Région Hauts-de-France

**Avis délibéré de la mission régionale
d'autorité environnementale
Hauts-de-France
sur le projet de centrale photovoltaïque sur la commune de
Lachelle (60)
Étude d'impact de juillet 2025**

n° MRAe 2025-9105

Configuration de l'aménagement projeté (page 28 du fichier étude d'impact)

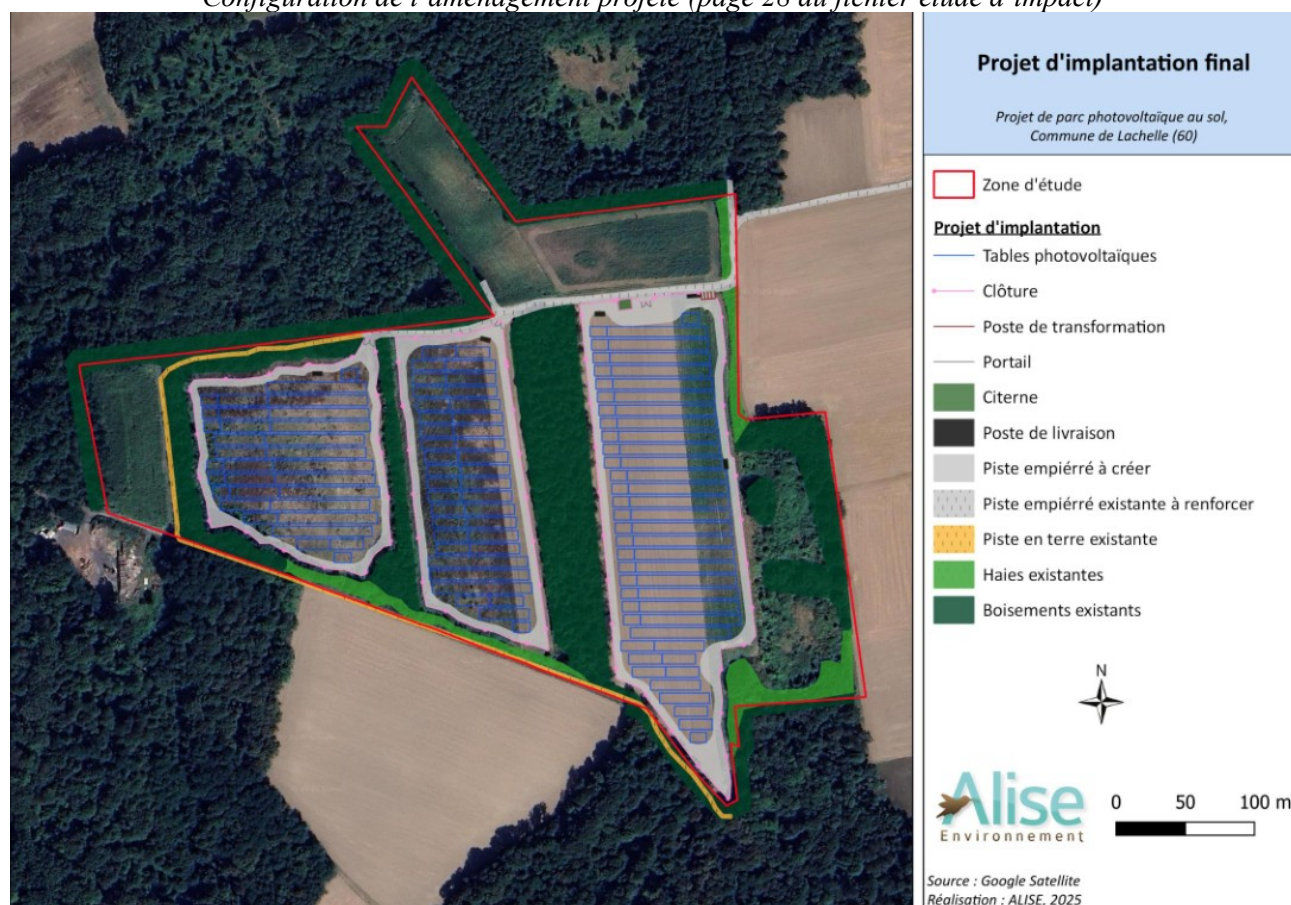
L'étude d'impact mentionne qu'une partie de la zone était anciennement occupée par une carrière d'exploitation, aujourd'hui à l'arrêt et clôturée (page 44) et reconvertie en installations de stockage de déchets inertes (page 176). Les emprises de la carrière et de la zone de stockage de déchets inertes ne sont pas précisées et aucune information n'est fournie concernant les remises en état de ces activités relevant de la réglementation des installations classées pour la protection de

l'environnement (ICPE). Il conviendrait de fournir les éléments concernant la situation administrative et technique de ces activités et l'absence de contraintes associées.

La solution technique de fixation des tables dépendra d'une étude géotechnique non réalisée (page 21 du fichier étude d'impact).

Toutefois, si l'étude d'impact développe succinctement les potentiels impacts du raccordement de la solution n°1 (page 239 du fichier), elle n'applique pas le même traitement pour la solution n°2. En outre, les tracés hypothétiques proposés dans l'étude d'impact (page 30 du fichier) ne correspondent pas aux informations précédemment présentées puisqu'ils mènent tous deux au poste source d'Estrées-Saint-Denis. Il convient, d'une part, de mettre en cohérence la cartographie des tracés hypothétiques de raccordement avec le reste de l'étude d'impact et, d'autre part, de procéder à une analyse des impacts potentiels des différents scénarios de raccordement, en particulier si des espaces à enjeu doivent être traversés. Le dossier est donc à compléter.

Une canalisation de transport de matière dangereuse (gaz naturel) sous haute pression, faisant l'objet d'une servitude d'utilité publique (SUP), est située à 25 mètres de la zone d'étude, à l'ouest. Le raccordement au poste source d'Estrées-Saint-Denis est susceptible d'intersecter le tracé de la SUP. Pourtant, l'étude d'impact n'identifie pas ce risque et conclut qu'aucune canalisation de gaz n'est située sur la zone d'étude, oubliant le raccordement au titre de la notion de projet. Il convient de se rapprocher du gestionnaire de la canalisation (GRTgaz) pour s'assurer de la compatibilité du tracé de raccordement avec l'existence de la SUP, si la SUP est traversée par le raccordement.

L'autorité environnementale recommande :

- de compléter l'état initial concernant l'historique des activités exercées sur le site (exploitation d'une carrière comblée par un stockage de déchets inertes) et de préciser l'absence de contraintes administratives et/ou techniques associées à ces anciennes activités*

relevant de la réglementation des installations classées pour la protection de l'environnement ;

- de mettre en cohérence les informations relatives aux différentes solutions de raccordement externe du projet de parc photovoltaïque ;*
- de compléter l'étude d'impact afin d'évaluer les impacts du raccordement au réseau électrique pour tous les tracés envisagés à ce stade ;*
- d'annexer la servitude d'utilité publique associée à la canalisation de transport de gaz et en cas de traversée de la SUP par le raccordement, de justifier que le tracé du raccordement est compatible avec cette servitude en joignant le cas échéant l'accord de principe du gestionnaire de la canalisation ;*
- une fois le tracé définitif du raccordement confirmé, d'examiner la nécessité d'actualiser l'évaluation des impacts en particulier si des espaces à enjeu sont concernés par les travaux de raccordement et/ou si des créations de lignes aériennes sont nécessaires.*
